Rubrique n° H
Chaudières murales gaz à condensation
GMR 3000**Nouvelle version de programme de la mémoire du SCU**

N° ITOE0095-A

30/10/2009

1.3 Mise à jour de la version du programme

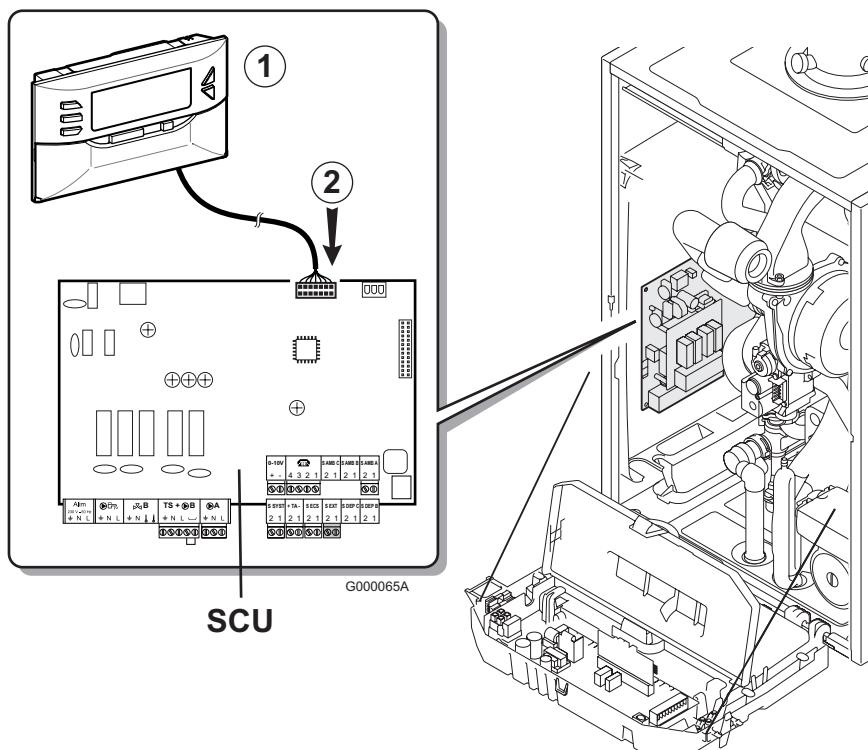
- La mise à jour de la version du programme de la carte SCU est nécessaire dans les cas suivants :
 - Saut de certains jours de la semaine
 - Affichage aléatoire des défauts suivants : DEF.V3V.B.IOBL et DEF.V3V.C.IOBL
- La mise à jour de la version du programme s'effectue en utilisant l'outil de programmation.

Se reporter à la notice livrée avec le colis.

1.3 Aktualisierung der Programmversion

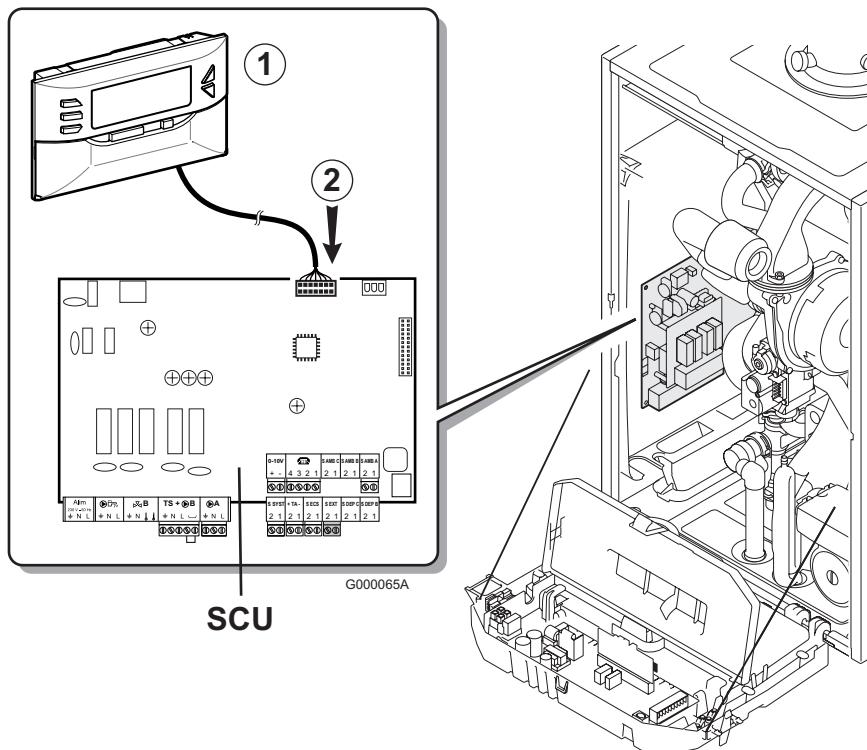
- Die Aktualisierung der SCU-Leiterplatte-Programmversion ist in folgenden Fällen notwendig:
 - Überspringen von gewissen Tagen der Woche
 - Zufallsbedingte Anzeige der folgenden Fehler: **DEF.3WM.B.IOBL** und **DEF.3WM.C.IOBL**
- Die Aktualisierung der Programmversion erfolgt durch das dazu vorgesehene Programmierwerkzeug.

Im Kolli gelieferte Anleitung beachten.

1.3 Updating of the software version

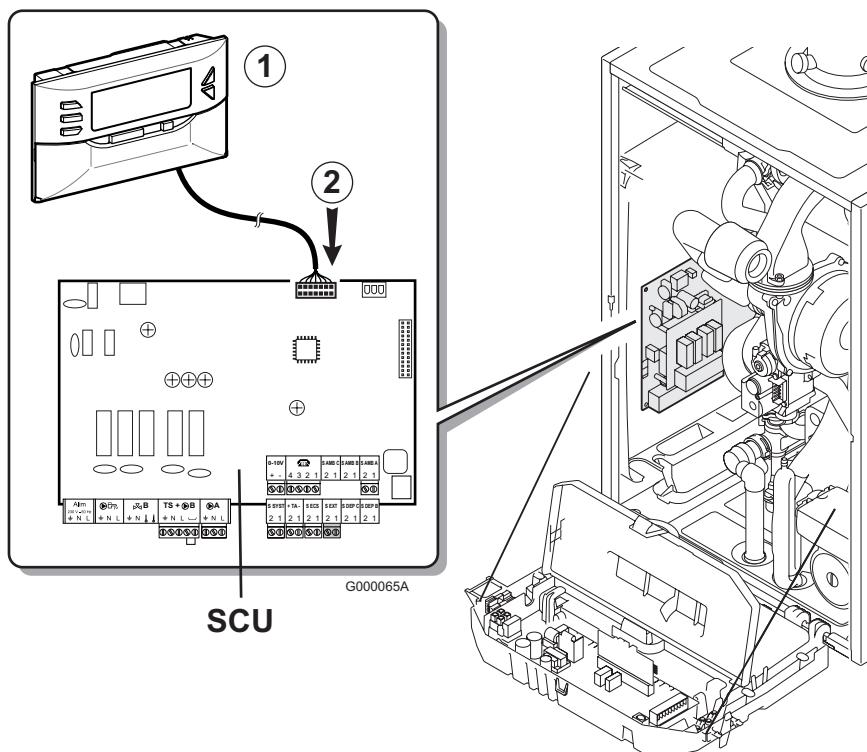
- The updating of the SCU PCB software version is necessary in following cases:
 - Skipping of days on the display
 - False warning of following defects on the display: IOBL.3WV B DEF and IOBL.3WV C DEF
- The updating of the software version is made by using the programming tool.

Refer to the instructions delivered with the package.
